算力板接地优化

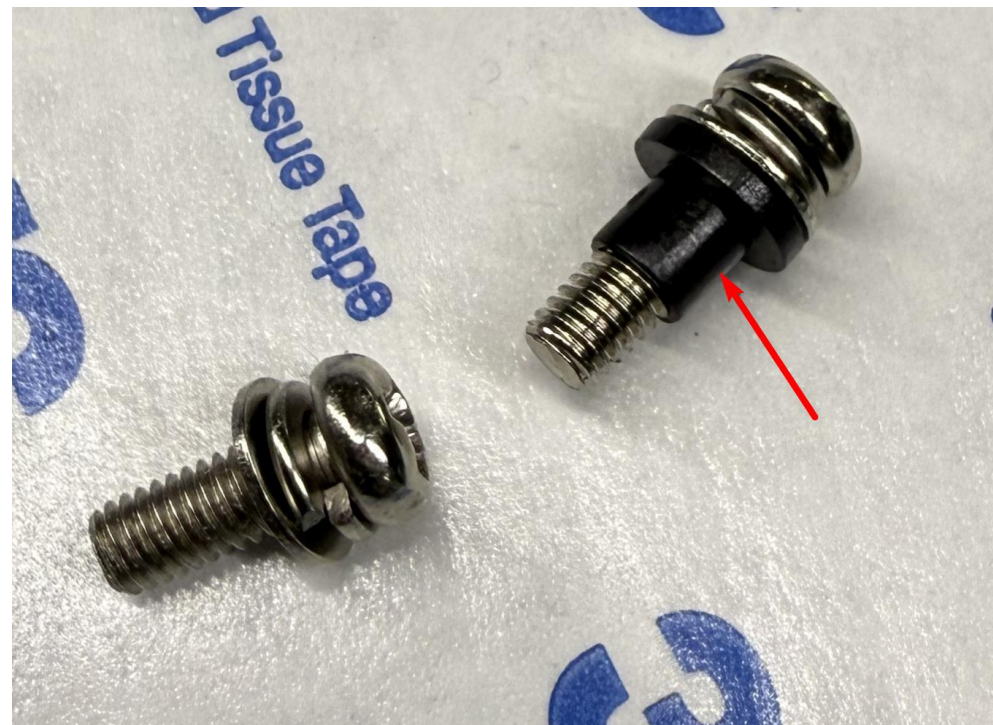
- 算力板有概率重启导致平均算力不达标.

- 场地供电环境的不稳定，会有概率引入高频噪声。
- 高频噪声的影响导致算力板芯片的工作状态发生变化，有概率导致电压域分布不均，系统重启

- 1、卸下算力板
- 2、取下负极螺丝
- 3、去掉负极螺丝绝缘套，重新安装（或者直接换装一个M3X6螺丝）
